改善箇所説明図

G650X Country

G650X Challenge

G650X Moto

<インジェクター側>

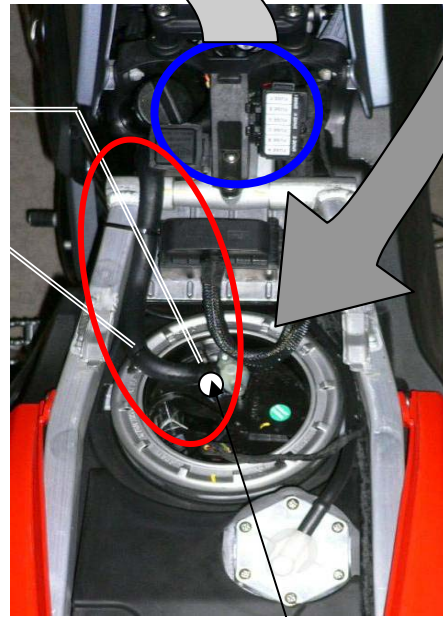
- ① クランプ
- ② 燃料ホース
- ③ インジェクタ

燃料ホース端部に内径の大きいクランプ（止め具）を誤って取り付けたため、そのまま使用を続けると、当該クランプの圧着力が低下し、最悪の場合、ホース端部より燃料が漏れるおそれがある。

全車両、当該クランプを正規品と交換するとともに、燃料ホースを新品と交換する。

<燃料タンク側>

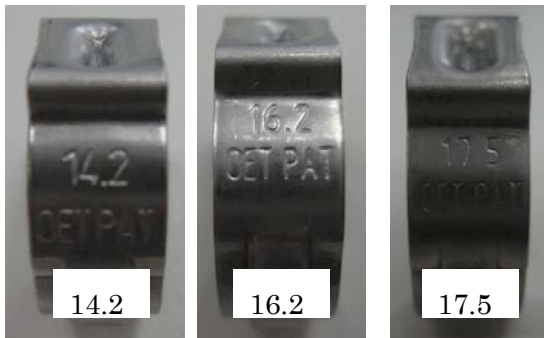
識別マーク
(白点)

ホースクランプ横の刻印

14.2 : インジェクター側用燃料ホースクランプ(良品)

16.2 : 燃料タンク側用燃料ホースクランプ (良品)

17.5 : 燃料タンク側用燃料ホースクランプ (誤品)

燃料ポンプマウント上部の燃料ホースクランプ部に白ペイントマーク(図示のとおり)
